**AVIS RELATIF À LA PROTECTION
CONTRE LES EVENTUELS EFFETS NOCIFS ET NUISANCES
PROVOQUÉS PAR LES RAYONNEMENTS NON IONISANTS
GÉNÉRÉS PAR DES ANTENNES ÉMETTRICES STATIONNAIRES**

Commune : CHARLEROI - Exploitant : ORANGE

Référence exploitant : 478C1_3 & 30354C1_3 & 40354C1_3 & 50354C1_3

Rapport n° 2102 / 2025

Figure 1 : Vue en plan des lieux de séjour et des points de contrôle

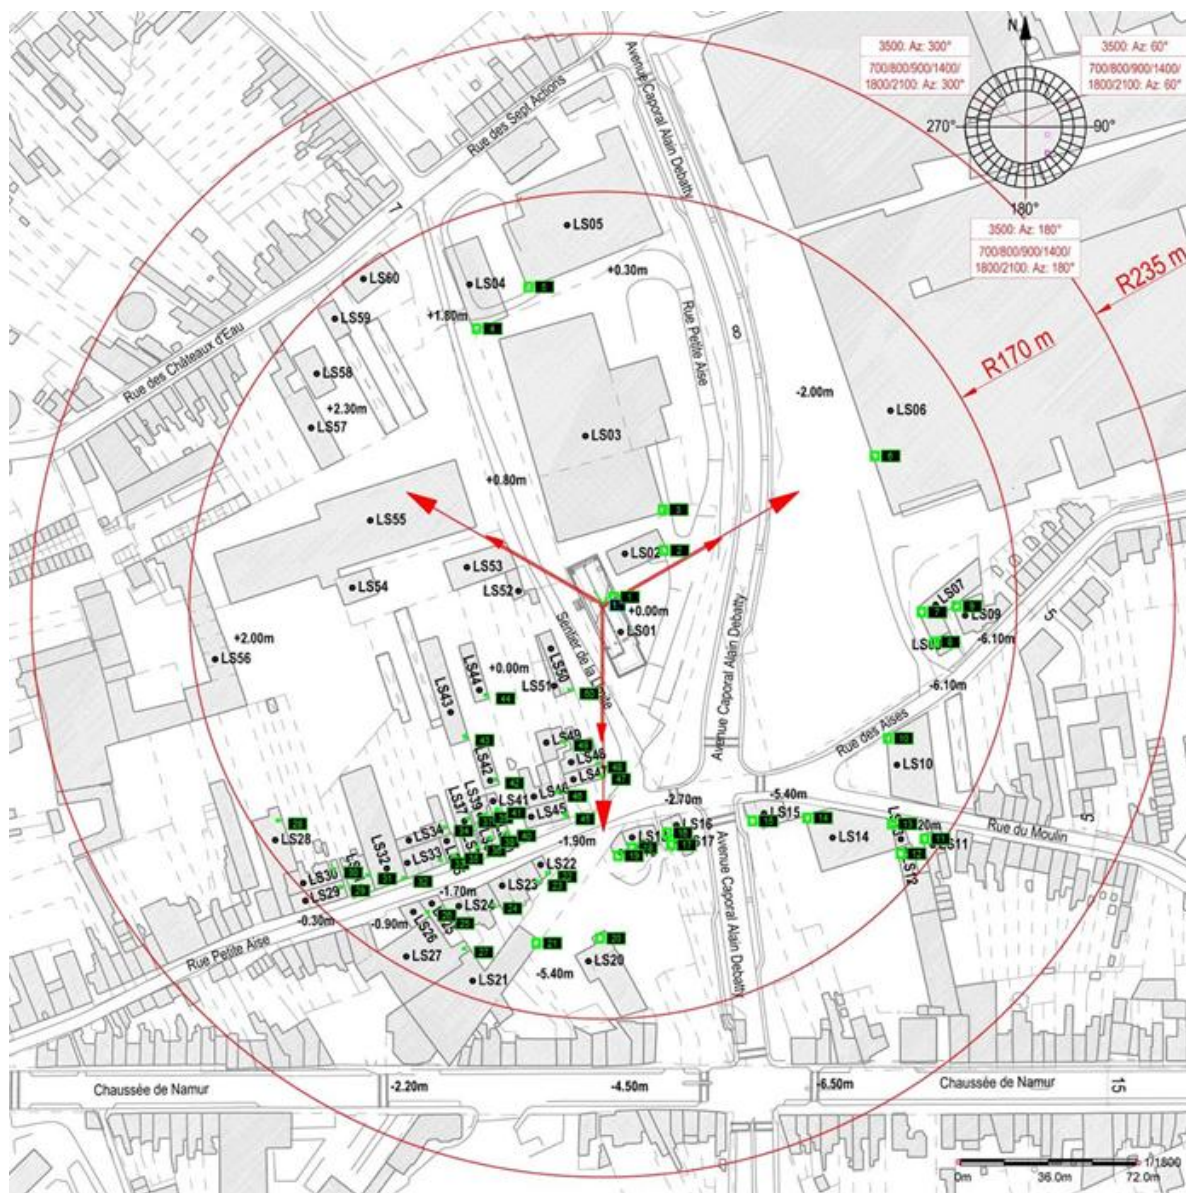
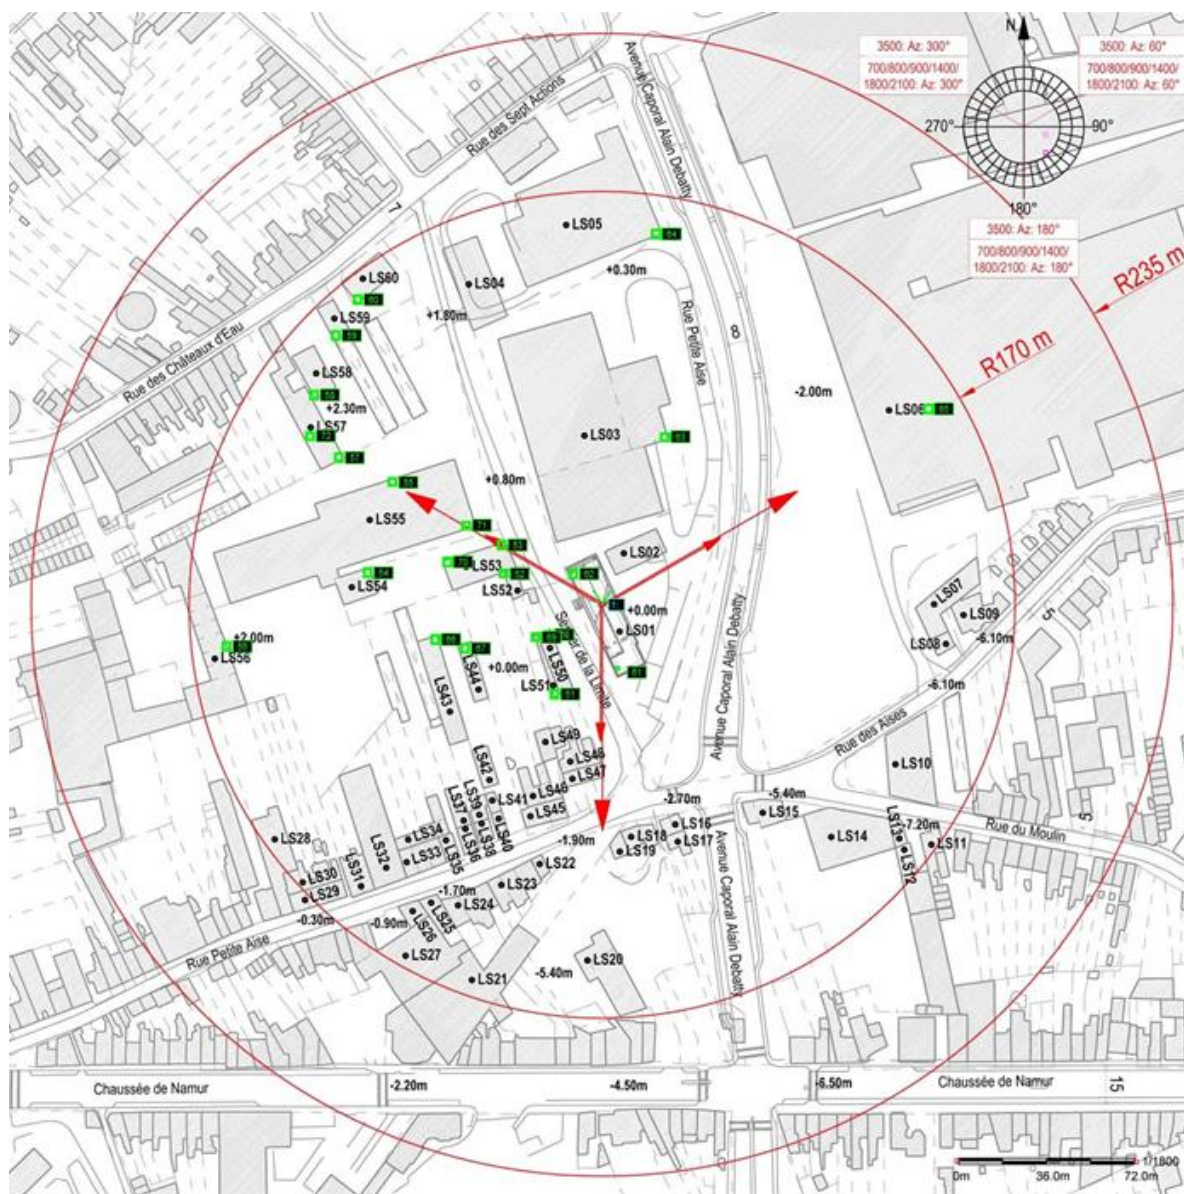
- le numéro du point de contrôle repris sur un des plans de la figure 1;
- le numéro du LS dans lequel se trouve le point de contrôle de la 1^{ère} colonne ;
- l'atténuation d'obstacle prise en compte pour le calcul de l'indice d'exposition dans le LS ;
- le résultat du calcul de l'indice d'exposition.

N° point de contrôle	LS	Atténuation (dB)	Indice d'exposition relatif à la limite par installation IE_i
58	LS58	3,0	0,109
72	LS57	3,0	0,107
59	LS59	3,0	0,103
24	LS24	3,0	0,101
23	LS23	3,0	0,090
25	LS25	3,0	0,086
65	LS6	3,0	0,085
60	LS60	3,0	0,083
33	LS33	3,0	0,076
57	LS57	3,0	0,073
26	LS26	3,0	0,067
27	LS27	3,0	0,065
35	LS35	3,0	0,064
31	LS31	3,0	0,056
36	LS36	3,0	0,055
56	LS56	3,0	0,054
9	LS9	3,0	0,052
29	LS29	3,0	0,047
30	LS30	3,0	0,043
8	LS8	3,0	0,037
4	LS4	3,0	0,036
32	LS32	3,0	0,035
64	LS5	3,0	0,033
18	LS18	3,0	0,032
6	LS6	3,0	0,032
11	LS11	3,0	0,032
28	LS28	3,0	0,032
21	LS21	3,0	0,030
5	LS5	3,0	0,028
20	LS20	3,0	0,024
34	LS34	3,0	0,019
13	LS13	3,0	0,019
16	LS16	3,0	0,019
45	LS45	3,0	0,019
12	LS12	3,0	0,017

En ce qui concerne les antennes de l'installation mentionnées dans le tableau 1, la distance maximale à laquelle la limite pourrait être atteinte, à l'extérieur, est égale à 78,8 m. S'il n'y a pas de LS à une distance inférieure, les antennes respectent forcément la limite d'immission.

Dans le cas des LS situés à l'intérieur des bâtiments, une atténuation d'obstacle est prise en compte et il en résulte que la distance maximale à laquelle la limite pourrait être atteinte se réduit à 56,1 m.

Figure 2 : Vue en plan des installations d'antennes dans un rayon de 300 mètres autour de l'installation faisant l'objet de la demande d'avis

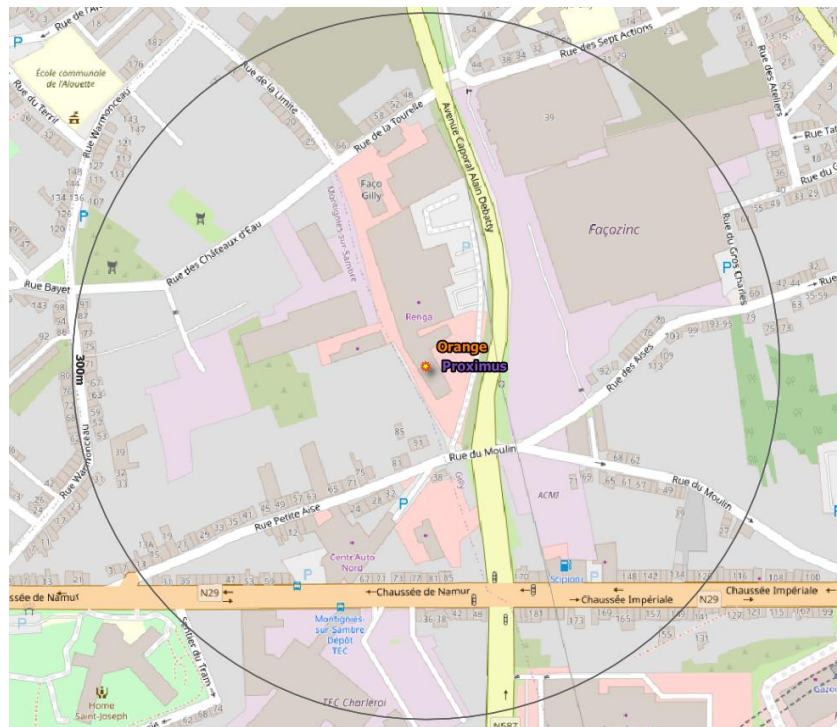
Le plan en projection verticale de la figure 2 indique la localisation des installations d'antennes émettrices stationnaires visées par le décret et situées dans un rayon de 300 mètres autour de l'installation référencée dans le paragraphe 2 et localisée au centre du cercle. Les données de localisation de ces antennes et les avis correspondant sont accessibles via le cadastre en ligne des antennes émettrices stationnaires⁸. Les installations prises en compte dans l'évaluation du respect de la limite cumulative sont les installations d'antennes émettrices déclarées en service par l'exploitant à la date du présent avis, à l'exception de l'installation référencée dans le paragraphe 2 et éventuellement d'autres installations ayant fait l'objet d'une demande d'avis à la même date et qui sont situées à l'intérieur de la zone de 300 mètres de rayon.

- c) dans tous les autres cas, il a été vérifié que la limite cumulative définie à l'article 4, §2 du décret n'est pas dépassée dans les lieux de séjour sur base du nombre d'installations localisées dans la zone d'évaluation de 300 mètres de rayon représentée dans la figure 2, de leur localisation ainsi que des données inscrites dans la figure 1 et au paragraphe 4 du présent avis et dans les avis attestant le respect de la limite par installation ou de la limite abrogée de 3 V/m relatifs aux autres installations reprises dans la figure 2.

Compte tenu des considérations ci-dessus, il apparaît que l'intensité du rayonnement électromagnétique généré, dans les lieux de séjour situés dans un rayon de 300 mètres autour de l'installation référencée dans le paragraphe 2, par l'ensemble des antennes émettrices stationnaires de l'ensemble des exploitants du même site d'antennes émettrices stationnaires respecte la limite fixée à l'article 4, § 2 du décret.
